**Zeitschrift:** Schweizerische Bauzeitung  
**Herausgeber:** Verlags-AG der akademischen technischen Vereine  
**Band:** 121/122 (1943)  
**Heft:** 23

### Wettbewerb Dorfkerngestaltung Riehen bei Basel

### Aus dem Bericht des Preisgerichts

1. Preis (3200 Fr.), Entwurf Nr. 12. Verfasser: Arch. ERNST A. CHRISTEN und Gartenarch. ANDREAS BARTH

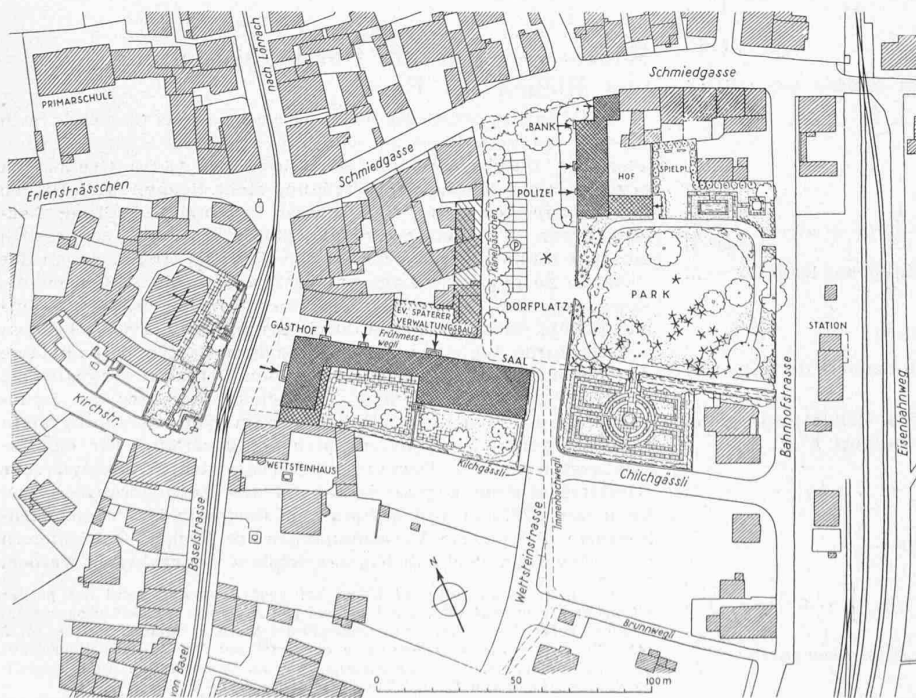
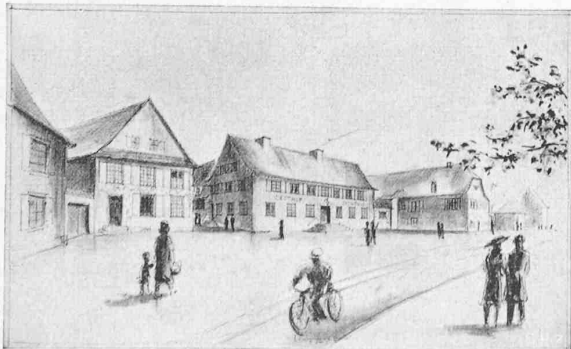
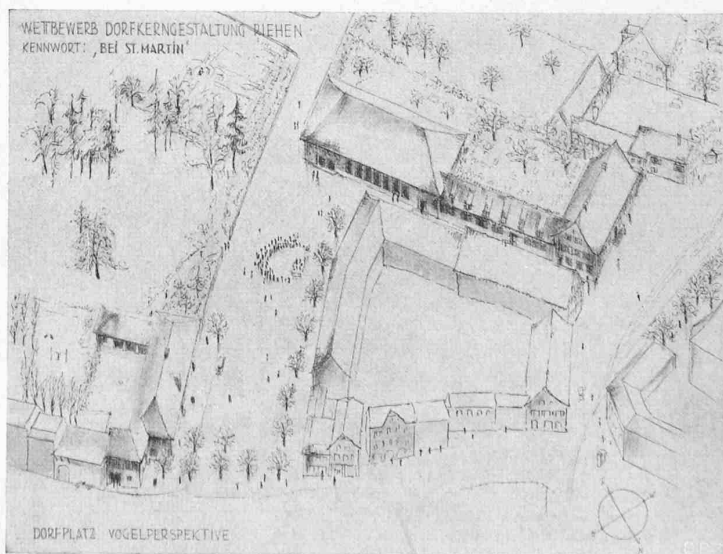
**Entwurf Nr. 12.** Die Erschliessung des Gesamtgeländes ist richtig angepackt, jedoch besonders im südlichen Teil zu wenig durchgearbeitet. Der Dorfplatz auf dem Hofareal der alten Taubstummenanstalt ist gut bemessen und kann bei noch besserer Durchbildung leicht in seiner Wirkung gesteigert werden. Die

Gebäudegruppe mit Polizeigebäude und Bankfiliale ist richtig an die bestehende Bebauung der Schmiedgasse angeschlossen. Erwünscht wäre eine bessere Abschirmung gegen die unschönen Hinterfassaden an der Schmiedgasse. Die gut ausgewogene Gebäudegruppe Saalbau-Gasthof, die sich besonders in der Höhenentwicklung harmonisch einfügt, steigert den räumlich schönen Charakter des Dorfplatzes. Der Vorschlag für die Gestaltung des Kirchvorplatzes ist aner kennenswert, müsste aber ergänzt werden durch Auffahrten zum Portal.

Die Grundrisse von Gasthof und Saalbau sind räumlich reizvoll entwickelt. Ein Mangel ist die fehlende Publikumsverbindung zwischen Saal und Gasthof. Der Serviergang zwischen Saalbau und Küche ist etwas zu eng. An Stelle des Verbindungsbaus zum Wettsteinhaus wäre ein direkter Zugang zum Wirtschaftsgarten geeigneter. Durch den Verzicht auf das Kirchgässli als Durchgang erhält die Gartenwirtschaft eine geschützte Lage mit Blick auf den prächtigen Baumbestand der

Nachbarzellen. Die Durchbildung des Gebäudes für Polizeiposten und Bankfiliale ist gut. Die Fassaden sind masstäblich feindurchgearbeitet, schlicht und sehr gut auf den Dorfcharakter abgestimmt. Kubikinhalte 12688 m<sup>3</sup>.

Das Preisgericht empfiehlt der ausschreibenden Behörde, dem Verfasser des 1. Preises die weitere Ausarbeitung des Projektes zu übertragen, wobei die nachfolgenden Bemerkungen zu berücksichtigen sind: Durch eine lockere Gliederung der Verbindung Gasthaus und Saalbau und durch ein sorgfältiges Studium des Anschlusses an das Wettsteinhaus kann die Gebäudegruppe an der Baselstrasse verbessert werden. Ebenso wäre für den Dorfplatz eine kleine Verschiebung des Polizeigebäudes an der Schmiedgasse nach Nordwesten von Vorteil.

2. Preis (2700 Fr.), Entwurf Nr. 19. Verfasser BERCHER & ZIMMER, Architekten

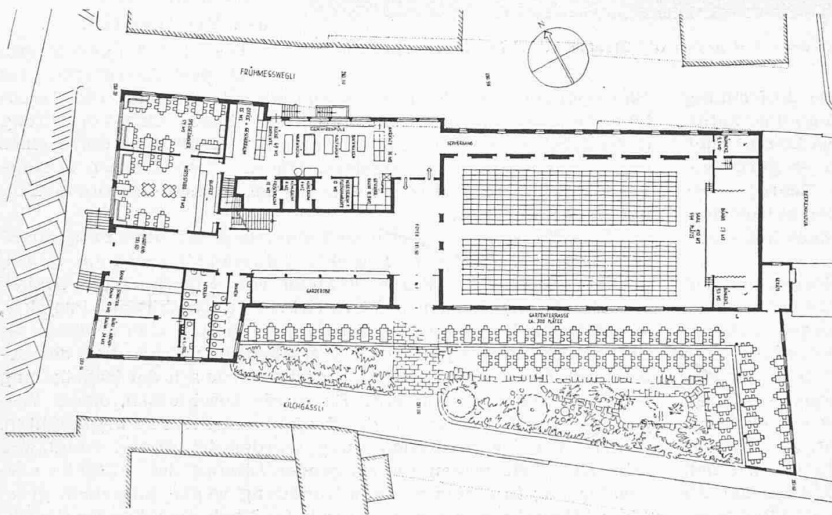
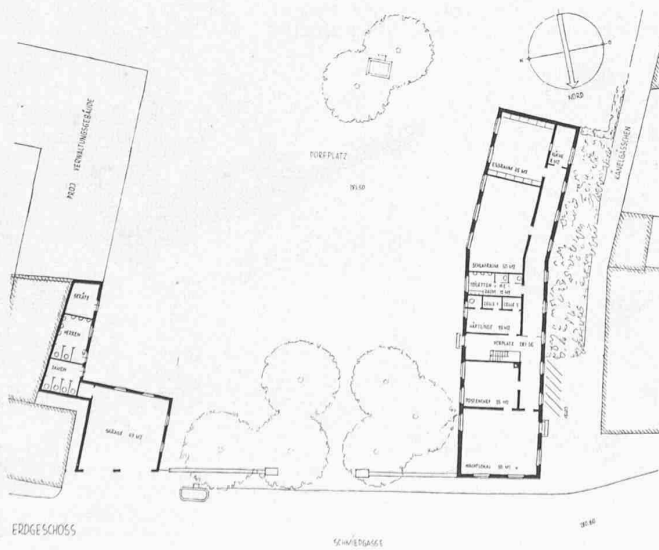
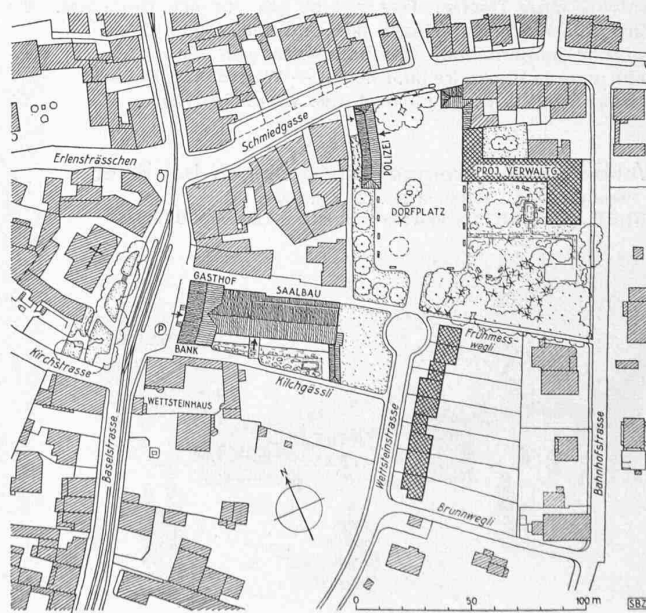
Entwurf Nr. 19. Die Gesamtdisposition ist grundsätzlich richtig. Die Verkehrsverhältnisse sind nicht genügend überlegt. Der etwas zu grosse Dorfplatz ist räumlich nicht fertig gestaltet, obschon er in gutem Zusammenhang mit dem Park steht. Der Vorschlag für die Lage des Polizeigebäudes, der Bankfiliale und des Verwaltungsgebäudes ist sehr zu begrüßen. Er könnte durch eine Verschiebung des Verwaltungsgebäudes gegen Westen noch verbessert werden (ohne Flügel an der Bahnhofstrasse). Die zu gleichartige Ausbildung von Kilchgässli und Frühmesswegli ist nicht befriedigend. Nachteilig ist die Verkuppelung der Vorräume des Saalbaus mit dem Gasthofbetrieb (Garderobe und W. C.). Nicht gelöst ist der Eingang zum Saalbau. Die zu langgezogene Gartenwirtschaft ist zu weit vom Gasthof abgelegen und für den Betrieb ungünstig. Die Lage der Bankfiliale im Gasthof ist abzulehnen. Die erwähnten Grundrissmängel lassen sich jedoch verhältnismässig leicht verbessern. Die architektonische Haltung ist ausgezeichnet, besonders ist die gute Einfügung der Fassade an der Baselstrasse in das Dorfbild hervorzuheben. Kubikinhalte 14116 m<sup>3</sup>.

4. Preis (1700 Fr.). Entwurf Nr. 16. Verfasser Arch. FRITZ WEISS  
Bebauungsplan 1 : 3000 und Perspektiven

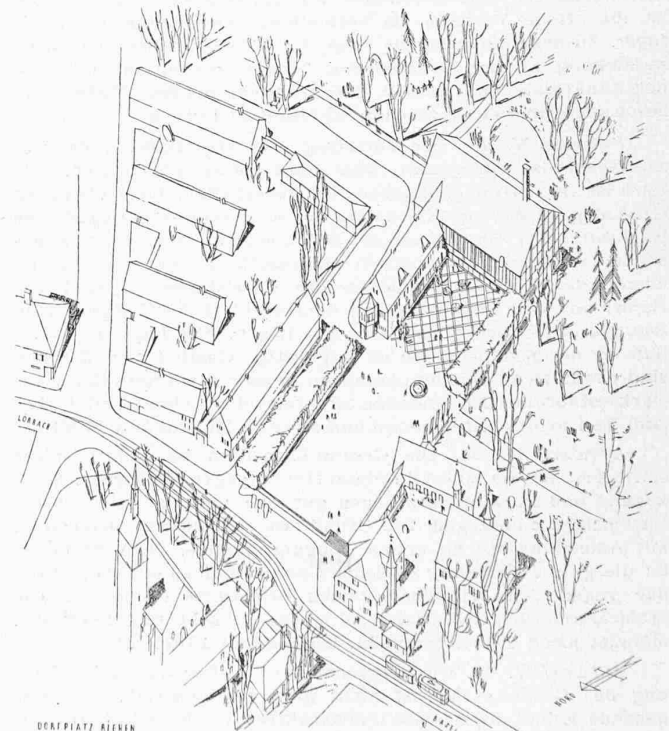
Entwurf Nr. 16. Der Vorschlag zur Erschliessung des Gesamtareals ist konsequent, aber teilweise zu schematisch. Der Park ist als zusammenhängende Fläche erhalten, durch die neuen Gebäudegruppen vom Kirchplatz her aber total abgeriegelt. Die Rückseiten der Häuser an der Schmiedgasse sind nicht abgedeckt. Der Dorfplatz zwischen der masstäblich gut ins Dorfbild eingefügten Gebäudegruppe an der Baselstrasse (Polizei und Bank) und dem Saalbau ist gut dimensioniert. Der Eingang zum Saalbau sollte direkt am Dorfplatz liegen. Die Lage des Gasthofs an der Schmiedgasse ist ungünstig. Gasthof und Saalbau sind etwas zu aufwendig und haben zu sehr den Charakter eines Parkrestaurant. Die Fassaden sind reizvoll durchgearbeitet, aber zum Teil in den Einzelheiten unmotiviert. Kubikinhalte 16261 m<sup>3</sup>.

Für 1100 Fr. angekaufter Entwurf Nr. 40.

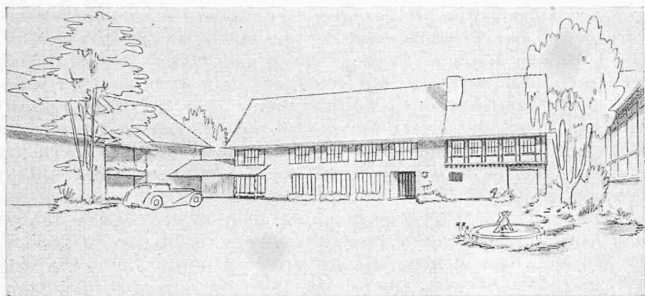
Entwurf Nr. 40. Die vorgeschlagene Aufteilung und Bebauung des Gesamtareals ist nicht ganz einleuchtend; die weitgehende Erhaltung des Gartencharakters durch die lockere Einfügung der Bauten ist jedoch anerkennenswert. Der Verfasser versucht alle verlangten Gebäude um einen erweiterten Dorf-

platz zu gruppieren. Dies führt zu einer räumlichen Uebersteigerung des Dorfplatzes; der heutige Dorfcharakter wird formalen Absichten geopfert. Der etwas starre Bebauungsvorschlag an der Schmiedgasse ist konsequent, aber für die zu erwartende Entwicklung von Riehen nicht notwendig. Die Grundrisslösung mit der Winkelstellung um die Gartenwirtschaftsterrasse ist reizvoll und ermöglicht eine rationelle Bewirtschaftung. Die Lage des grossen Saales im 1. Stock ist hier nicht motiviert. Die massstäblich sorgfältig durchgeführte Architektur streift den Ausstellungsscharakter. Kubikinhalte 13159 m<sup>3</sup>.

Für 1100 Fr. angekaufter Entwurf Nr. 26.  
Verfasser Arch. ARNOLD GFELLER

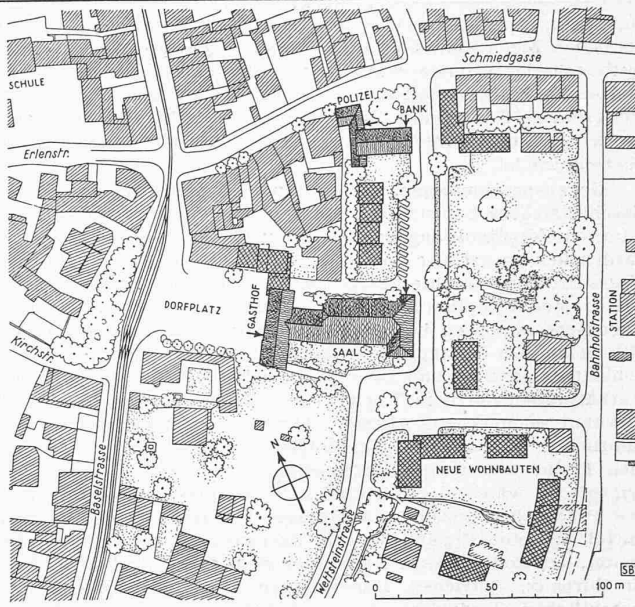
Entwurf Nr. 26. Die Gesamtdisposition ist richtig, nicht erwünscht ist die zu breite Platzöffnung gegen die Kirche. Saalzugang und Parkplatz liegen gut. Der Park ist schön in die Gesamtlage einbezogen. Die Grundrisse sind richtig ausgebildet mit Ausnahme der zu engen Eingangspartien. Hervorzuheben ist die gute Verbindung zwischen Gasthofräumen und Saal durch das gegen den Wirtschaftsgarten orientierte Saalfoyer. Die architektonische Gestaltung ist etwas gesucht und trifft den einheimischen Charakter nicht. Kubikinhalte 13925 m<sup>3</sup>.
